「福島第一原子力発電所第1～4号機に対する  
「中期的安全確保の考え方」に基づく施設運営計画  
に係る報告書」の変更内容について

平成24年11月30日  
東京電力株式会社

閉止イメージ

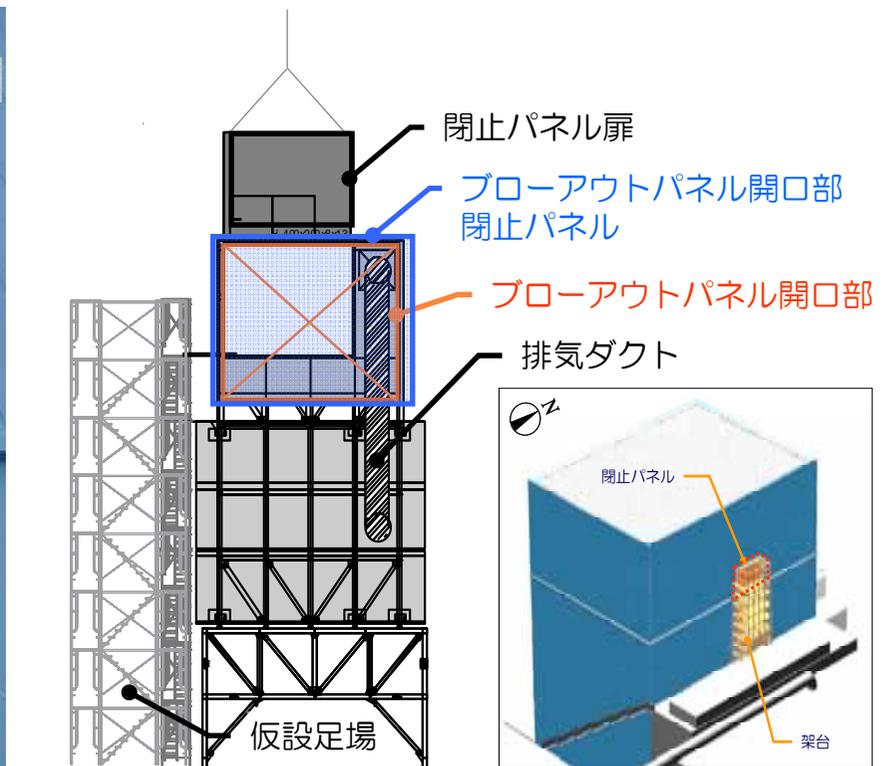
第2号機原子炉建屋の主な開口であるブローアウトパネル開口部を閉止し、合理的に可能な限り隙間面積を低減し、放射性物質の放出を抑制します。

平成24年12月上旬より、ブローアウトパネル開口部閉止パネル設置工事に着手します。最終的に閉止パネル扉を閉じて工事完了するのは、平成24年度末の予定です。

排気設備の設置イメージ

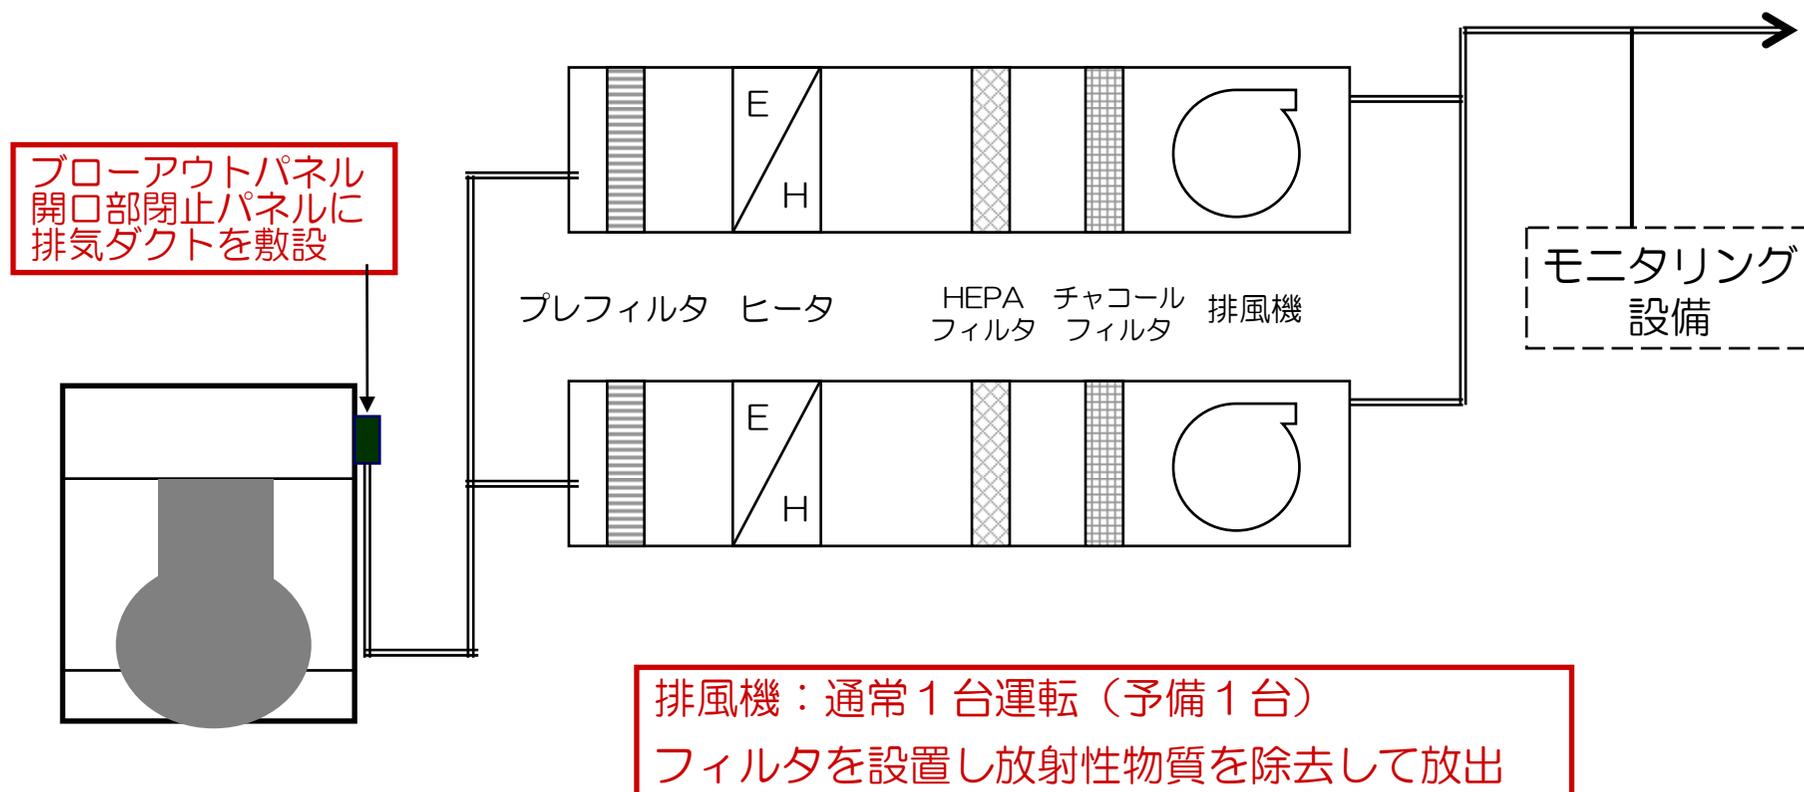
ブローアウトパネル開口部閉止に伴い、建屋内の環境悪化が予想されます。今後、使用済み燃料貯蔵プール内の燃料取り出し等の作業が想定されるため、作業環境改善を目的として、平成24年度末を目途に、排気設備を設置します。
